Umbauanleitung

16-fach Gleisbesetzmelder mit integrierter S88-Rückmeldung GBM-16RM-S88 für 2-Leiter Spur N

Kondensator Z5U-5 10nF

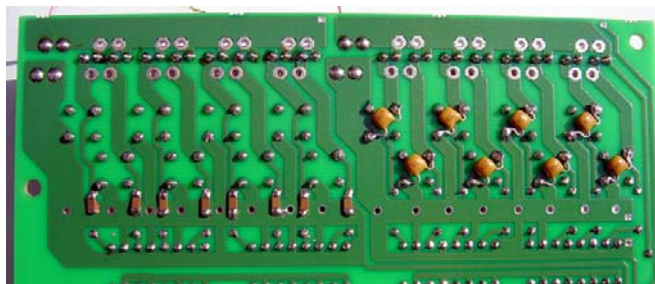
Bei langen Verbindungsleitungen zwischen den Anschlussklemmen bzw. Stiftleisten und den einzelnen zu überwachenden Gleisabschnitten kommt es zu falschen Belegtmeldungen, auch wenn kein Stromverbraucher auf dem Gleisabschnitt steht.

Durch Parallelschaltung von einem 10nF Keramikkondensator parallel zu den beiden Wechselspannungsanschlüssen des jeweiligen Gleichrichters werden die kapazitiven bzw. induktiven Schmutzeffekte der Digitalspannung weitgehend kurzgeschlossen.

Nachfolgend 2 Umbauvorschläge, für 2 verschiedenen Keramikkondensatortypen, die zusätzlich auf der Lötseite anzubringen sind.

- Die Anschlussbeine wie auf untenstehendem Bild zu erkennen vorbeugen und auf ungefähre Länge passend kürzen.
- Kondensatoren direkt an die entsprechenden Gleichrichteranschlüsse auf der Lötseite anlöten.
- Überstehende Drahtanschlüsse abzwicken.
- Sichtkontrolle auf Kurzschlussverbindungen zu nebenliegende Lötstellen.
